FLAYOSC, le 01 juin 2017

Objet : Réponse de la commune de Flayosc à l'avis DDTM sur le projet de PLU

Vos Réfs : Votre lettre du 18 avril 2017

PLAN N°1.

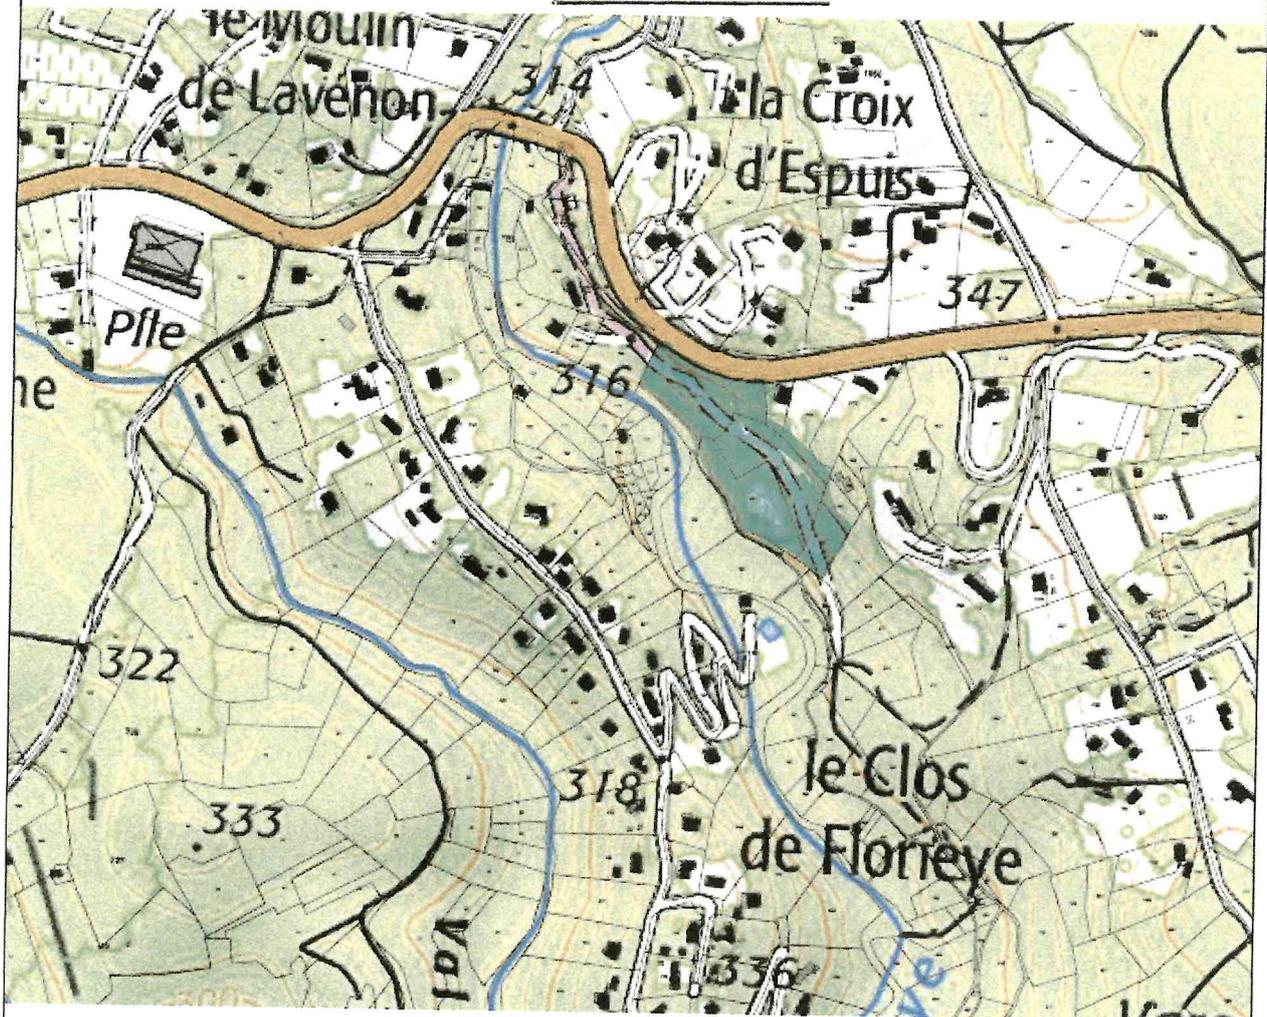
*« Le SDIS émet un avis défavorable sur la zone située au Sud.  
En ce qui concerne la zone Nord, le SDIS n'est pas opposé à une augmentation de cabanes, mais a constaté une défaillance tant au niveau des OLD, de l'accessibilité (voies inférieures à 4 m) et de la DECI. »*

- constatant préalablement qu'un chemin appartenant au Conseil Départemental permet l'accès par les secours en cas d'incendie, au terrain du Varon, depuis la RD 557 (voir plan 1 joint),

- la remise en état du prolongement de cette voie ainsi que des voies privées desservant chacune des habitations insolites existantes et celles à construire, ceci aux endroits des chemins faisant moins de 4 mètres de largeur,
